Olympique Lyonnais

MEMOIRE EN REPONSE PV OBSERVATIONS

COMMISSAIRE ENQUETEUR

ENQUETE PUBLIQUE OL VALLEE ARENA

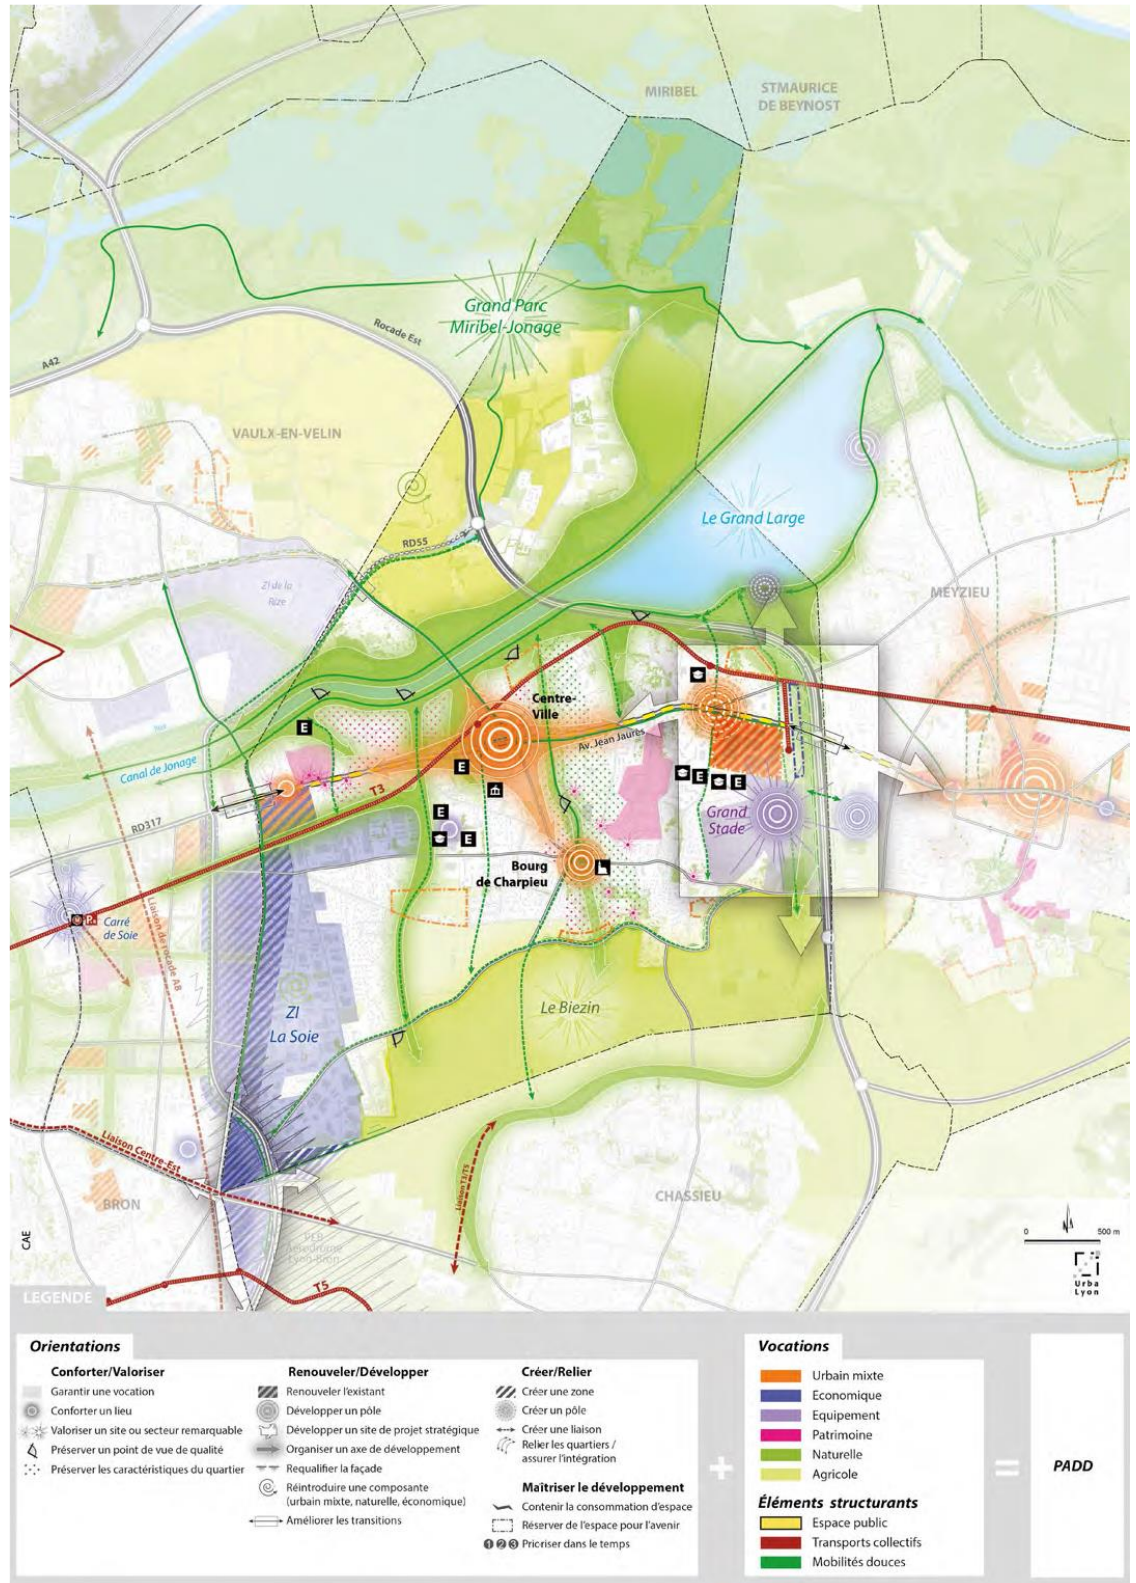
- Où en est-on de la réflexion entamée lors de la réalisation du Grand Stade sur la possibilité de réaliser un nouveau franchissement modes doux de la rocade Est entre Décines-Charpieu et Meyzieu au Sud de l'échangeur n°6.

Avez-vous intégré cet aménagement dans vos réflexions comme une offre supplémentaire d'accès en mode doux, non seulement à l'Aréna, mais à l'ensemble des réalisations de OL Vallée ?

A date, en l'absence d'information confirmant la décision d'engager la réalisation d'un franchissement mode doux sur la Rocade Est, le schéma d'accessibilité a été conçu pour être viable avec ou sans passerelle.

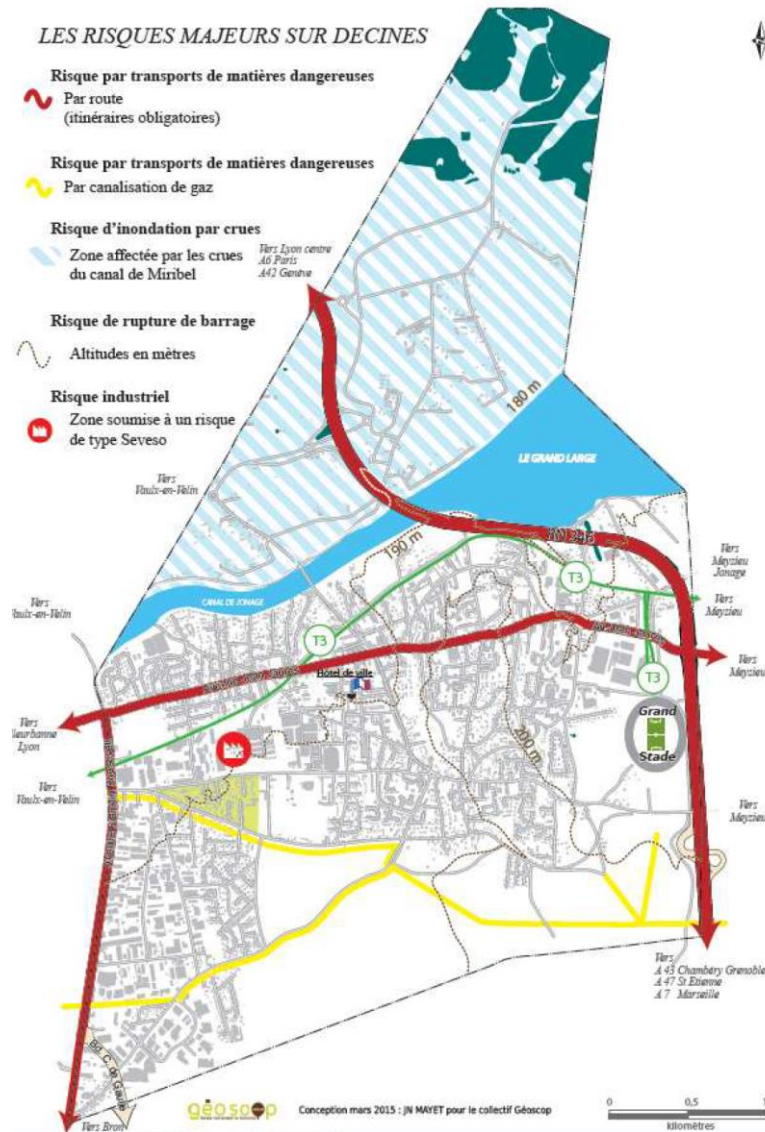
Vous parlez au § 6.2.2 de l'Etude d'impact, d'une canalisation de transport de matières dangereuses (gaz) « à haute pression de 40 millibar ». J'imagine qu'il s'agit plutôt d'une pression de 40 bar. Le texte proposé n'est pas très clair puisque vous dites tour-à-tour que « le site est concerné dans sa partie Sud-Ouest... » puis « ...le site n'est plus concerné par cette servitude »

- Qu'en est-il réellement de cette servitude liée à la canalisation de gaz haute pression ?
Le cas échéant quelles mesures adaptées seront prises ?

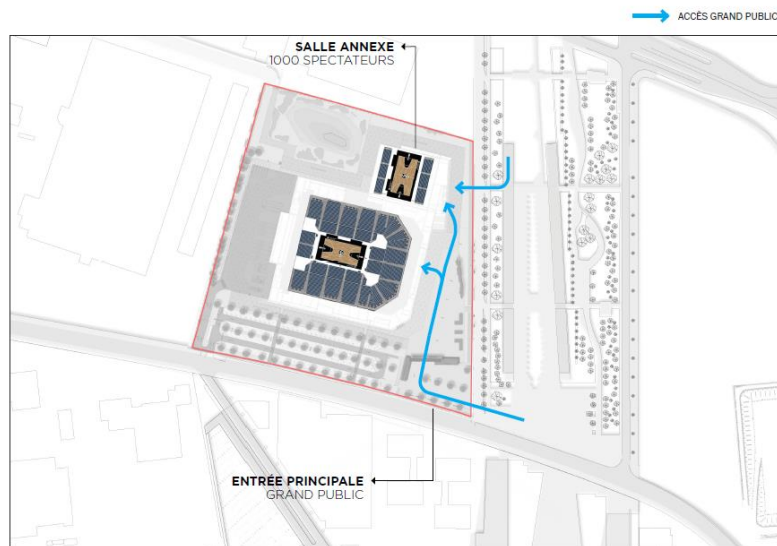
Les systèmes de barriérage mobiles sont, de mon point de vue, à la fois coûteux pour leur mise en place et leur surveillance par un personnel affecté exclusivement à cela, et dangereux en cas d'urgence et de bousculade. Il faudrait sans doute leur préférer des installations fixes, bien conçues et pérennes.

- Où en êtes-vous de la réflexion sur la création d'une seconde sortie au Nord qui permettrait (sous réserve de fléchage clair et efficace) de séparer les flux dès la sortie

OL Groupe confirme la réalisation d'un accès piéton secondaire au Nord Est du site de l'Arena, utilisé notamment pour l'accès à la salle annexe, tel que présenté sur le plan ci-après. Cet accès pourra être utilisé pour accélérer l'évacuation en sortie d'événement, et sera obligatoirement ouvert pour faciliter une évacuation urgente de l'arena le cas échéant.
